**AVIS RELATIF A LA PROTECTION
CONTRE LES EVENTUELS EFFETS NOCIFS ET NUISANCES
PROVOQUES PAR LES RAYONNEMENTS NON IONISANTS
GENERES PAR DES ANTENNES EMETTRICES STATIONNAIRES**

Commune : JALHAY - Exploitant : PROXIMUS

Référence exploitant : 87SUR_01

Rapport n° 2120 / 2023

Figure 1 : Vue en plan des lieux de séjour et des points de contrôle

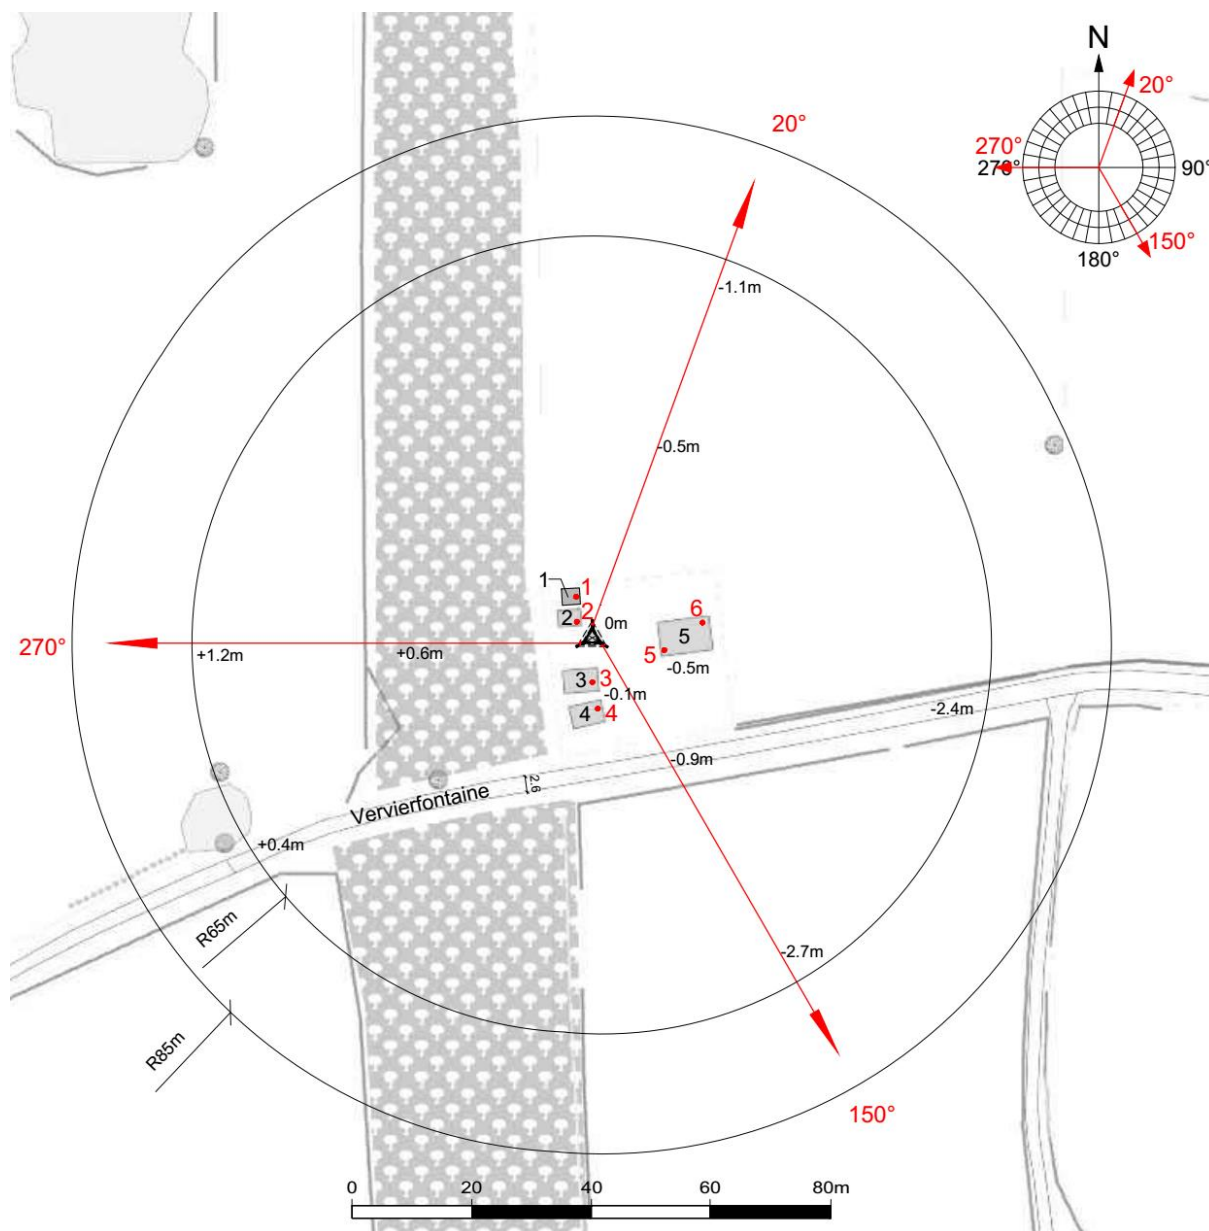
N° point de contrôle	LS	Atténuation (dB)	Indice d'exposition relatif à la limite par installation IE_i
4	LS4	3,0	0,004
3	LS3	3,0	0,002
1	LS1	3,0	0,002
6	LS5	3,0	0,002
5	LS5	3,0	0,002
2	LS2	3,0	0,000

En ce qui concerne les antennes de l'installation mentionnées dans le tableau 1, la distance maximale à laquelle la limite pourrait être atteinte, à l'extérieur, est égale à 77,9 m. S'il n'y a pas de LS à une distance inférieure, les antennes respectent forcément la limite d'immission.

Dans le cas des LS situés à l'intérieur des bâtiments, une atténuation d'obstacle est prise en compte et il en résulte que la distance maximale à laquelle la limite pourrait être atteinte se réduit à 55,1 m.

Figure 2 : Vue en plan des installations d'antennes dans un rayon de 300 mètres autour de l'installation faisant l'objet de la demande d'avis

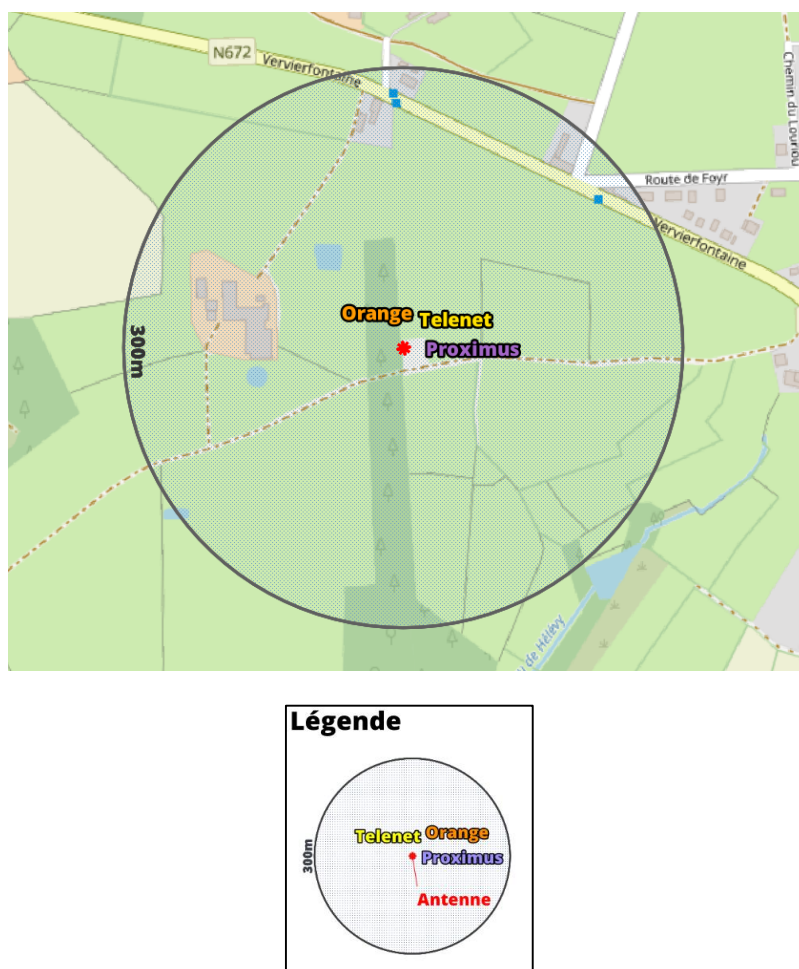
Compte tenu du nombre d'installations localisées dans la figure 2, il apparaît que l'intensité du rayonnement électromagnétique généré, dans les lieux de séjour situés à proximité de l'installation référencée dans le paragraphe 2, par l'ensemble des antennes émettrices stationnaires de l'ensemble des exploitants du même site d'antennes émettrices stationnaires respecte la limite fixée à l'article 4, § 2 du décret.
